ПЛАН МЕРОПРИЯТИЙ

поэтапного повышения уровня доступности объекта: здание Государственного бюджетного общеобразовательного учреждения средняя общеобразовательная школа № 138 имени Святого благоверного князя Александра Невского Калининского района Санкт-Петербурга и предоставляемых на нем услуг для всех категорий инвалидов на 2017-2020 годы по адресу: 195221, г. Санкт-Петербург, Полюстровский пр., д. 33, корп. 3, лит. А; Организация доступности объекта по варианту "Б"

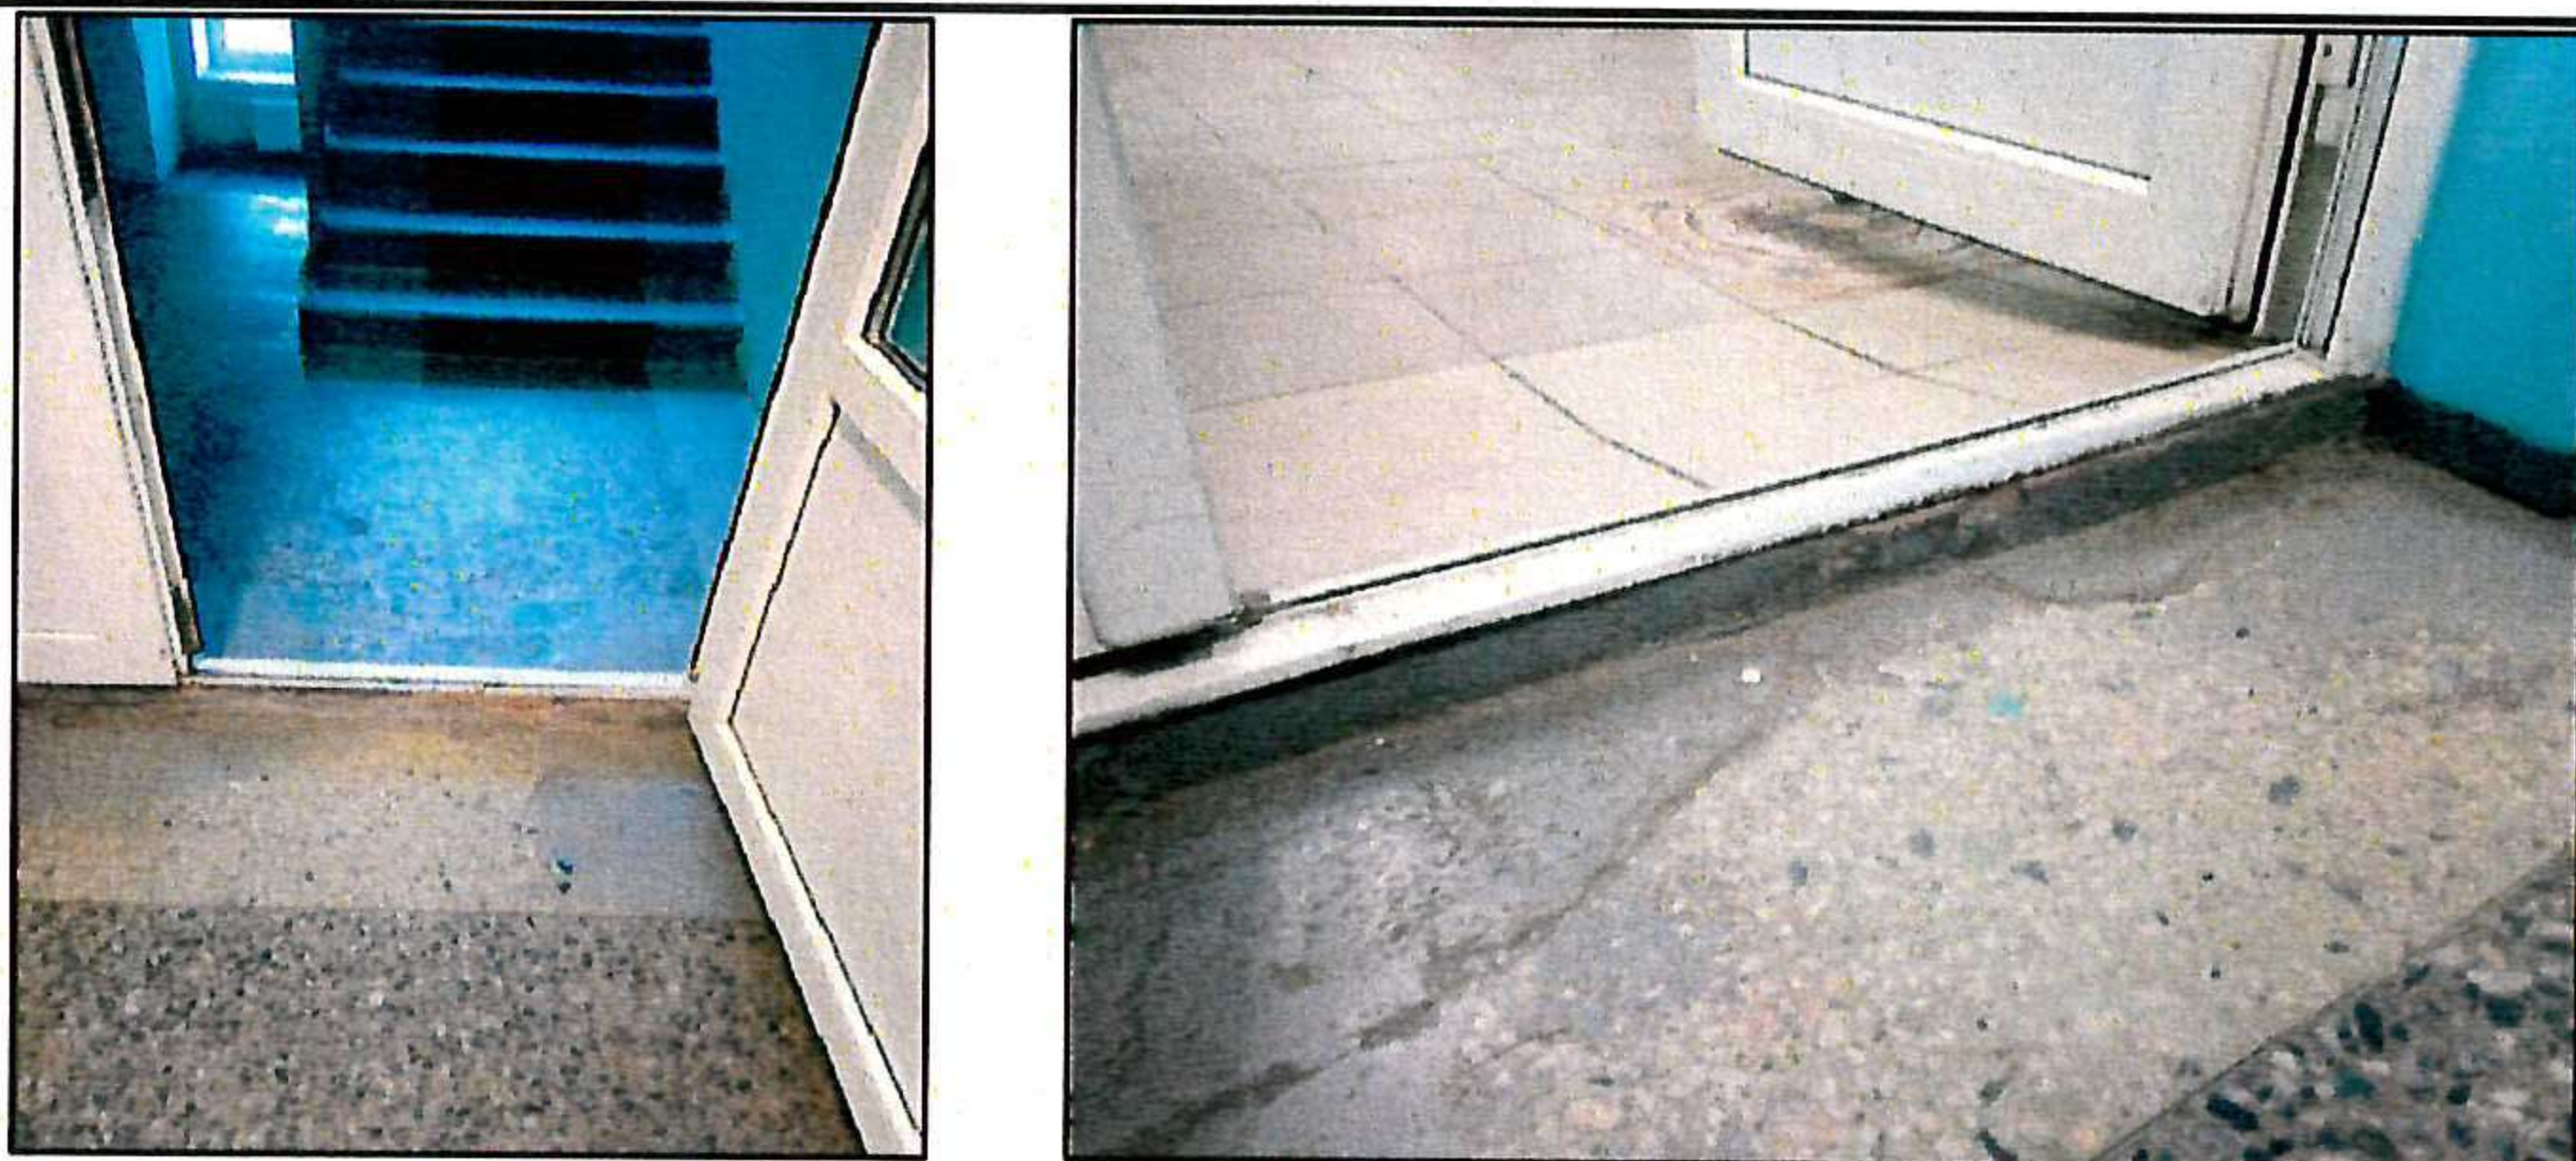
1.1.	Парковка для МГН				
		- Организовать на территории учреждения и/или на прилегающей территории парковочное место для инвалидов на расстоянии не далее 50 метров от входа доступного для инвалидов. - Оборудовать парковочное место дорожными знаками Дорожный знак 6.4. "Парковочное место", Табличка 8.17 "Инвалид" и наземной разметкой в соответствии с СП 59.13330.2016; <i>Габариты зоны стоянки автомашин инвалидов</i>  1 — предпочтительный путь движения, позволяющий избежать передвижения позади припаркованных машин; 2 — пандус или одноуровневый доступ; 3 — специальное парковочное место стандартных размеров (2400х4800 мм); 4 — зона безопасности (не менее 1200 мм шириной) для доступа к багажнику и автомобилю с подъемником, расположенным сзади. Расположена вне зоны движения; 5 — обозначенная зона доступности (1200 мм шириной) между специальными парковочными местами.

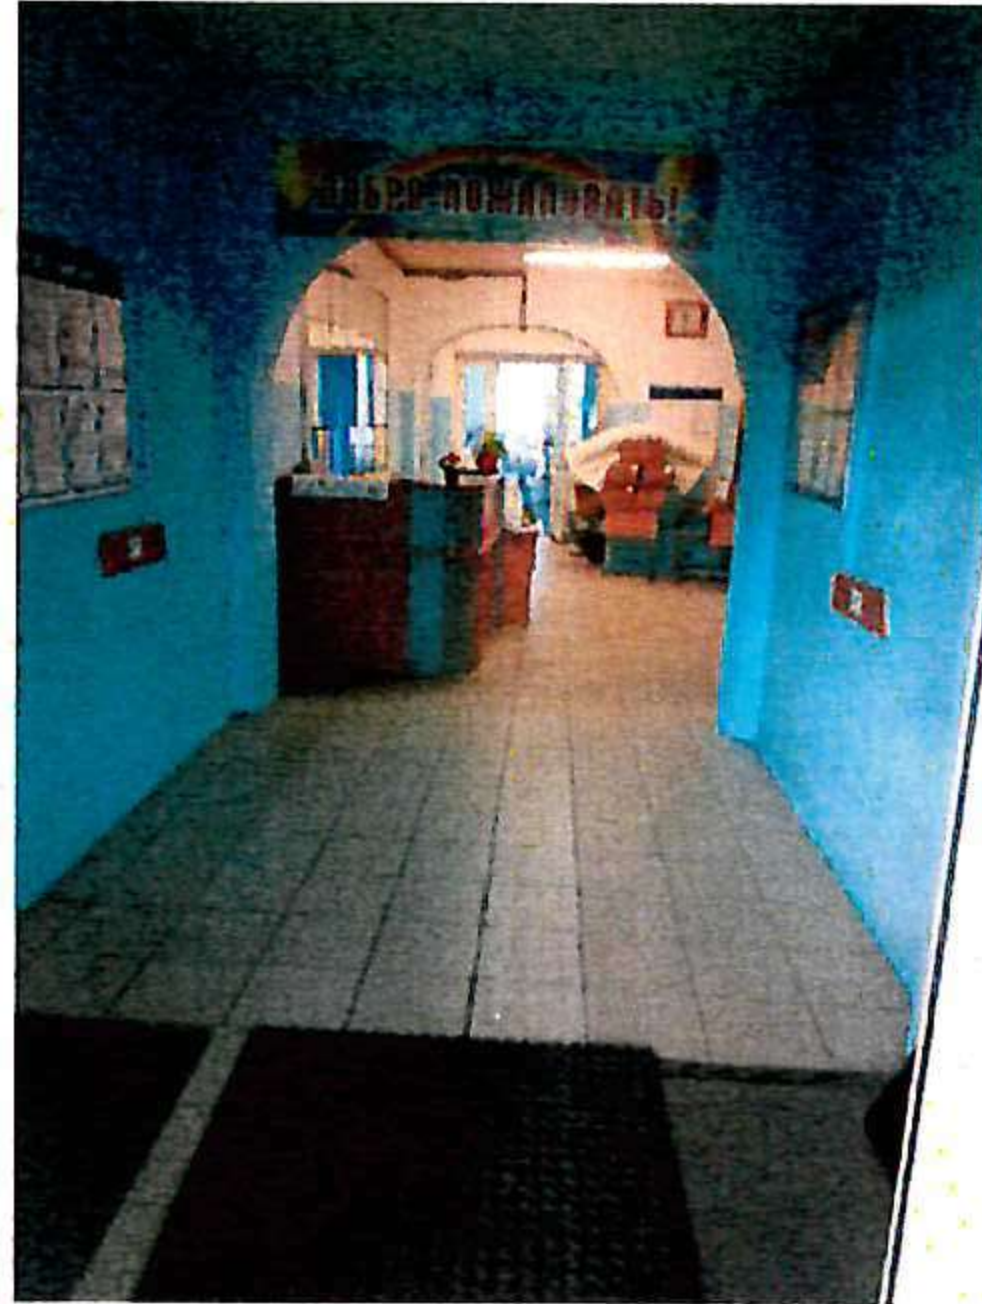
2.	Вход в здание				
2.1	Входная зона				
		 - Оборудовать наружную лестницу стационарным пандусом и/или рассмотреть возможность приобретения мобильного устройства для инвалидов на креслах-колясках; - Установить с обеих сторон наружной лестницы поручни округлого сечения диаметром от 0,03 до 0,05 м., завершающие горизонтальные части поручней должны быть длиннее марша лестницы на 0,3 м. и иметь травмобезопасное исполнение согласно СП 59.13330.2016; - Нанести перед наружной лестницей предупреждающие тактильно-контрастные указатели глубиной 0,5-0,6 м на расстоянии 0,3 м от внешнего края проступи верхней и нижней ступеней; - Нанести тактильно-контрастные полосы на проступи краевых ступеней лестничного марша, имеющие общую ширину в пределах 0,08-0,1 м.; - Обозначить символом вход, доступный для инвалидов и МГН;	ТР, ПСД		ДЧ-В

- Предусмотреть на прозрачных полотнах дверей яркую контрастную маркировку, на пример в форме круга диаметром от 0,1 до 0,2 м. - Разместить информирующую тактильную табличку для людей с нарушением зрения с использованием рельефно-точечного шрифта Брайля, должна размещаться рядом с дверью на высоте от 1,2 до 1,6 м. перед входом в здание с указанием наименования учреждения, времени оказания услуг (приемных часов); - Установить кнопку вызова ответственного сотрудника организации для оказания помощи инвалидам и МГН по сопровождению до места предоставления услуги в соответствии с СП 59.13330.2016;			
--	---	---	--	--	--

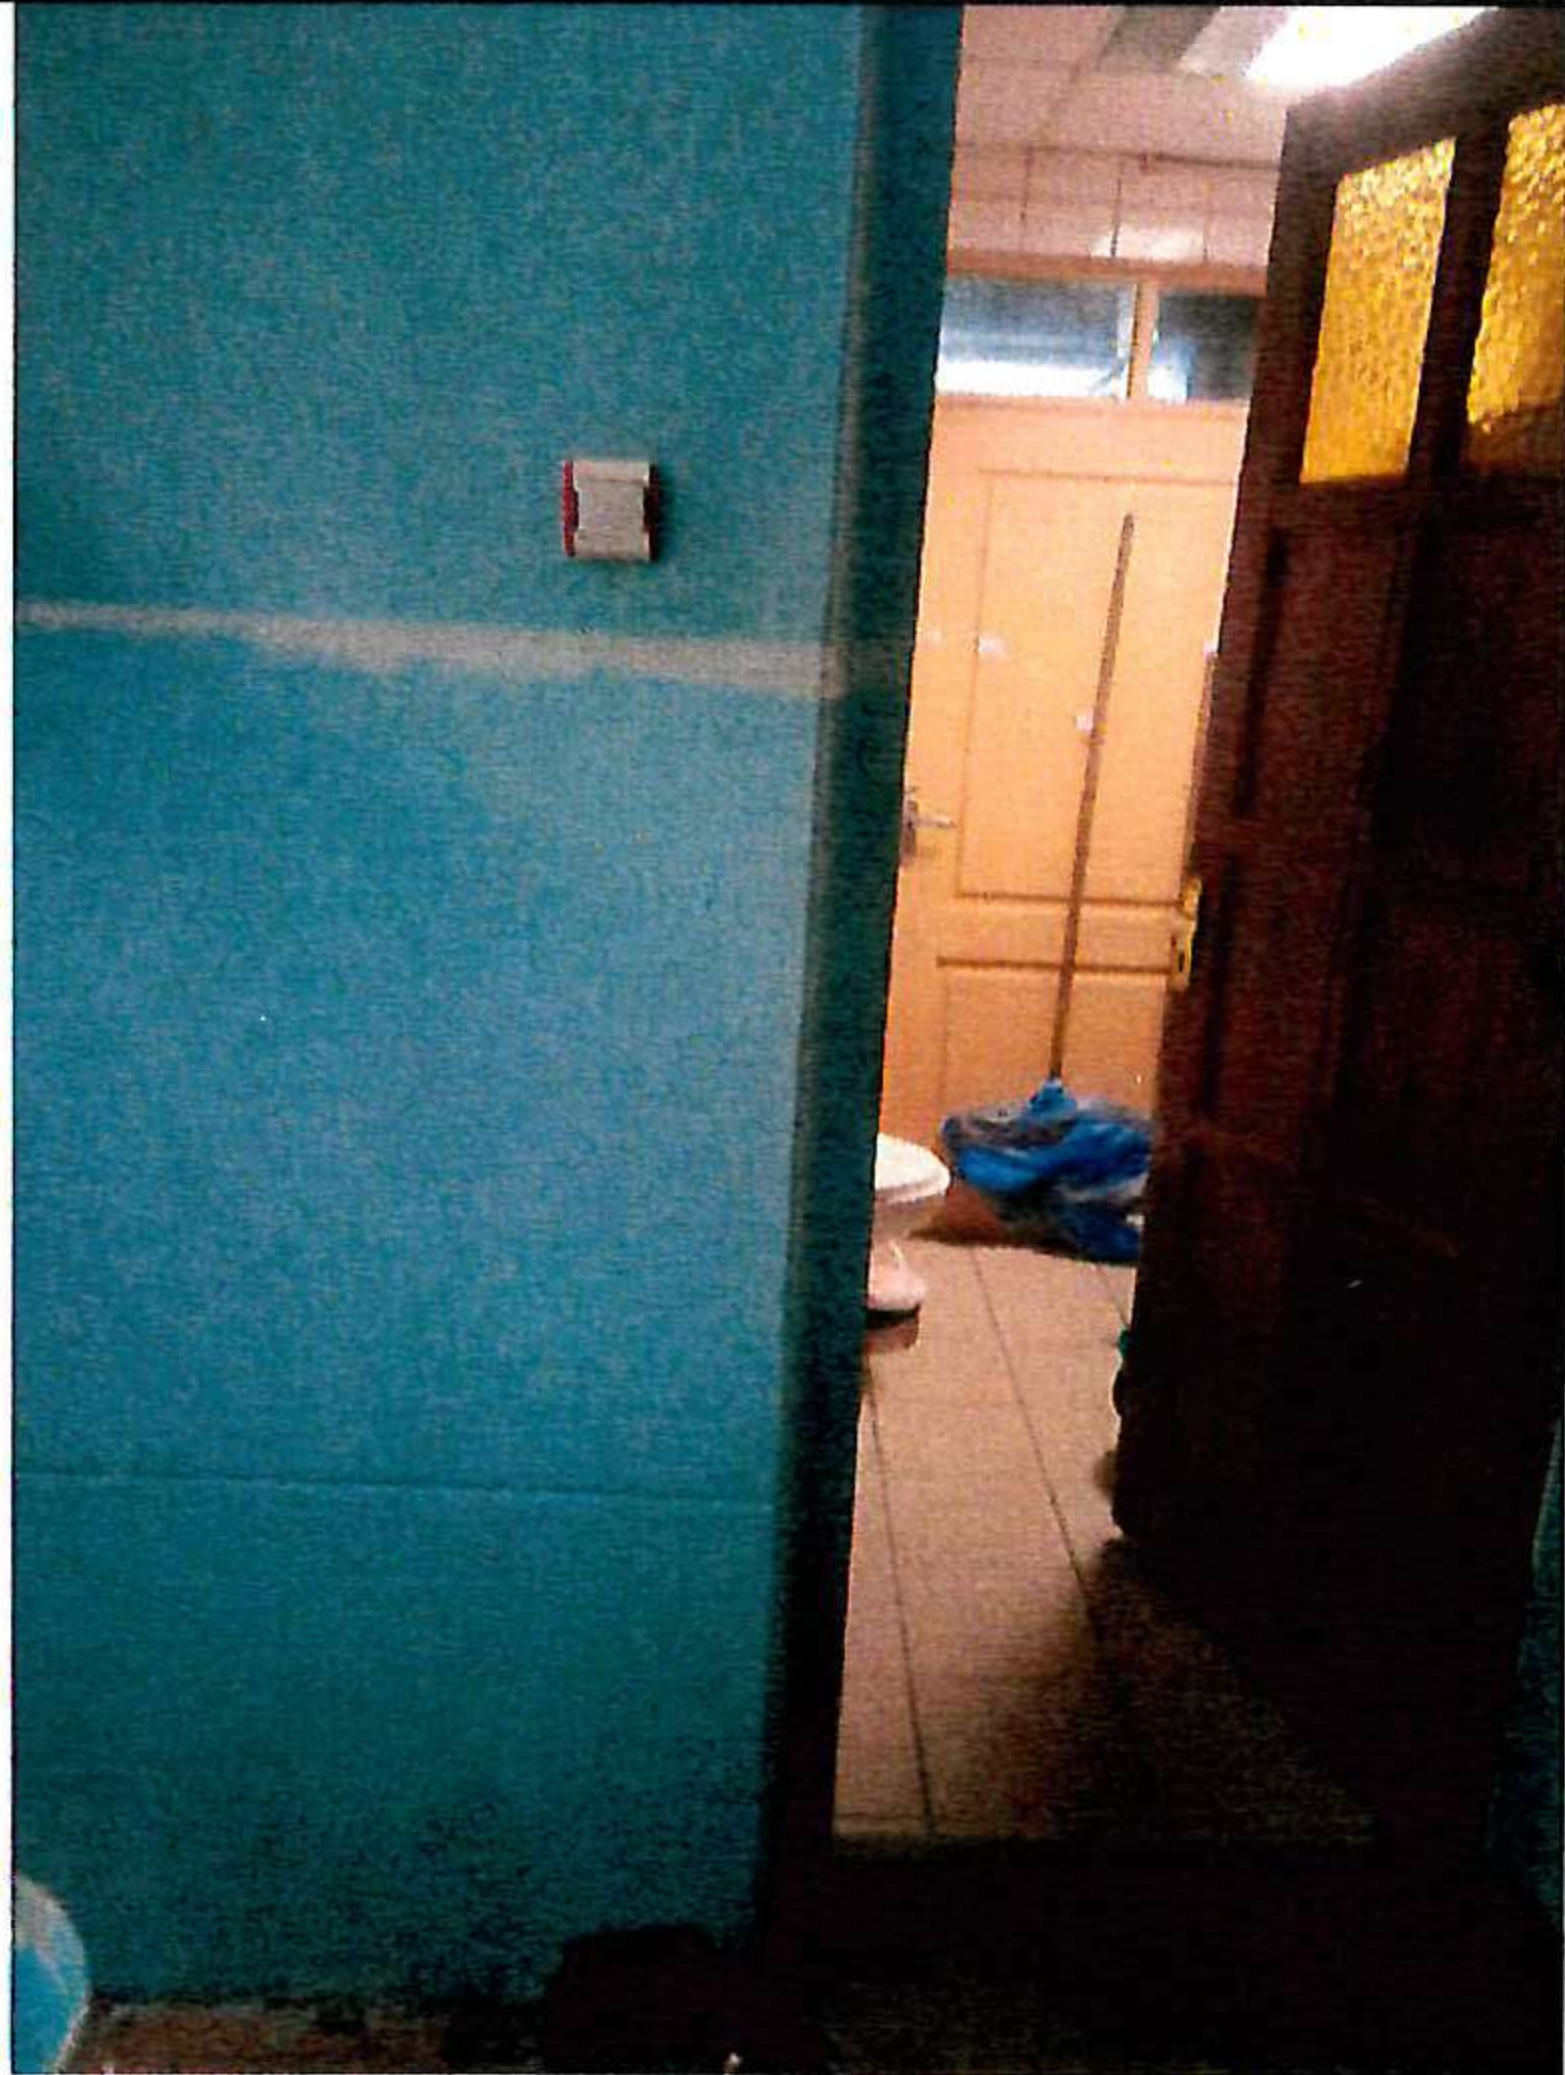
№ п/п	Наименование и фото зоны	Наименование мероприятия	Виды ремонта ОСИ, виды других работ	Сроки исполнения мероприятий	Ожидаемый результат по состоянию доступности ОСИ
2.2	Входные двери, тамбур	3	4	5	6
		 - Привести в соответствие высоту порогов входных дверей. В проемах дверей, доступных для МГН, допускаются пороги высотой не более 0,014 м., в соответствии с СП 59.13330.2016; - Предусмотреть на прозрачных полотнах дверей яркую контрастную маркировку, <i>на пример в форме круга диаметром от 0,1 до 0,2 м.</i> - Использовать контрастные сочетания цветов в применяемом оборудовании (<i>дверь – стена, ручка; средства визуальной информации</i>);	ТР, КР		ДЧ-В
